第 2/CON/DTNE/2021 號公開招標 –
“二零二二年農曆新年花車匯演活動製作及統籌服務”公開招標卷宗
N.º 2/CON/DTNE/2021 - CONCURSO PÚBLICO -
**PROCESSO DE CONCURSO PÚBLICO PARA OS “SERVIÇOS DE
PRODUÇÃO E COORDENAÇÃO DA PARADA DE CELEBRAÇÃO DO ANO
NOVO CHINÊS DO ANO 2022”**
講解會
Sessão de esclarecimento
問題與回覆
Perguntas e Respostas

透過解釋會現場提出的問題與回覆

西灣湖廣場之承載力：

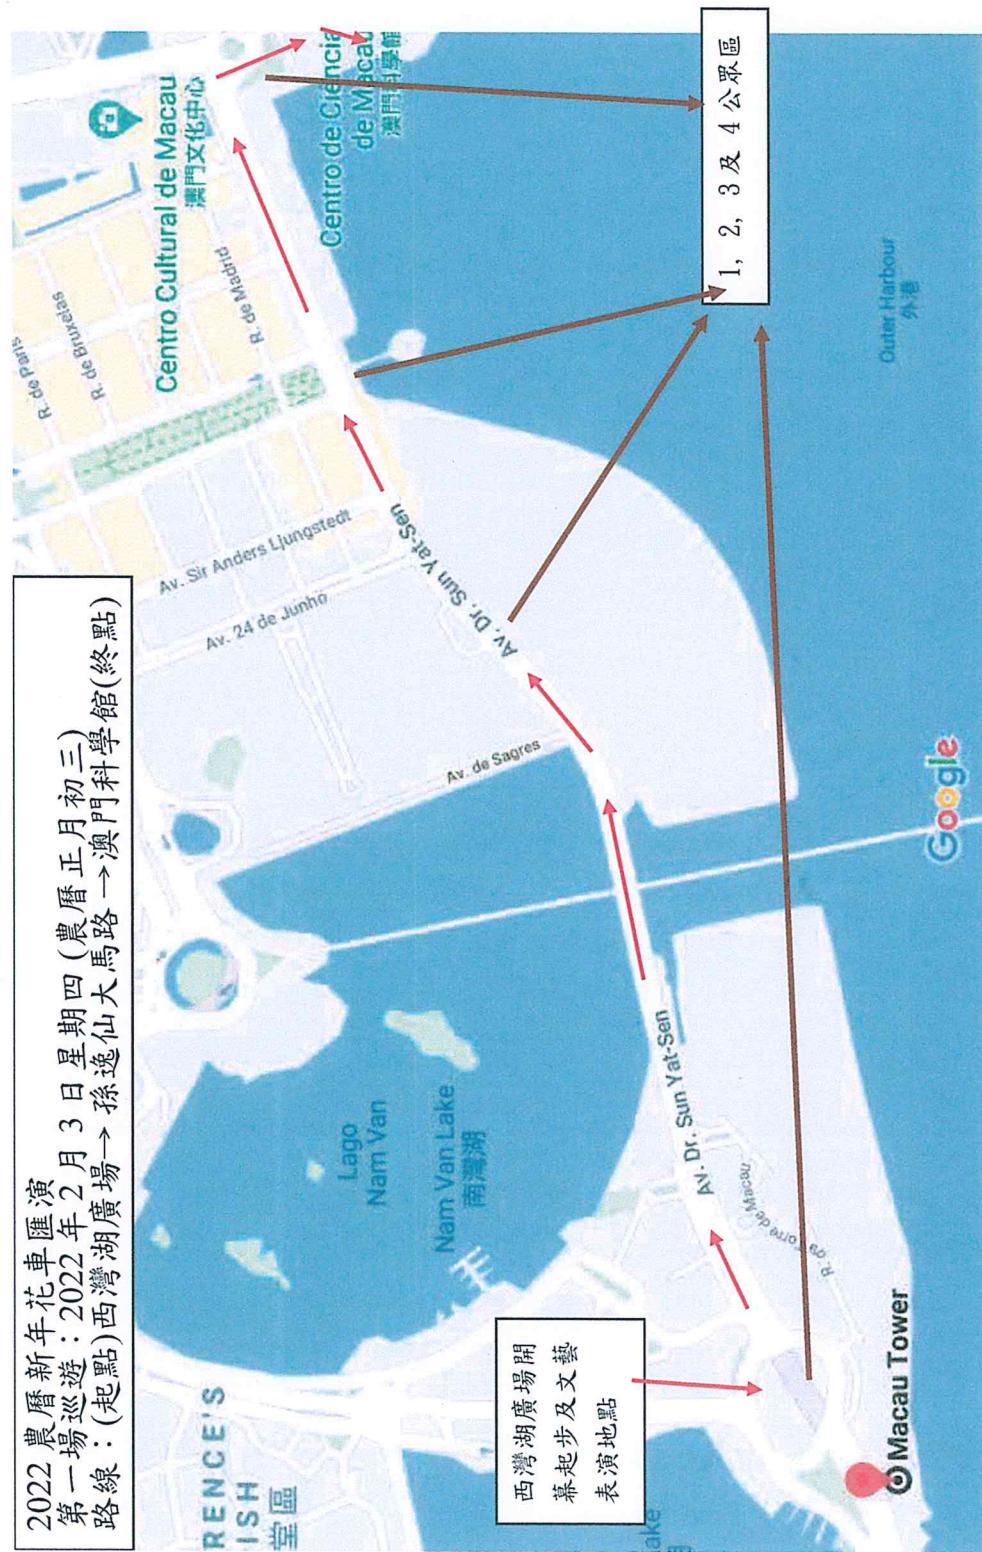
問題 2：旅遊局可否提供講解會上分享的有關活動路線圖及西灣湖廣場承載力資料作參考？

Pergunta 2: A DST pode fornecer informações para referência sobre o percurso das paradas e a capacidade de carga da Praça do Lago Sai Van, que foram partilhadas durante a sessão de esclarecimento?

回覆：可以，相關資料會隨本次問題與回覆上載至旅遊局業界網站 <http://industry.macaotourism.gov.mo> 以供參考。

- ◎ 1A 及 1B 區 - 每平方米為 1000 公斤
- ◎ Zona 1A e 1B - 1000 kg por metro quadrado
- ◎ 2 區 - 每平方米為 500 公斤
- ◎ Zona 2 – 500 kg por metro quadrado
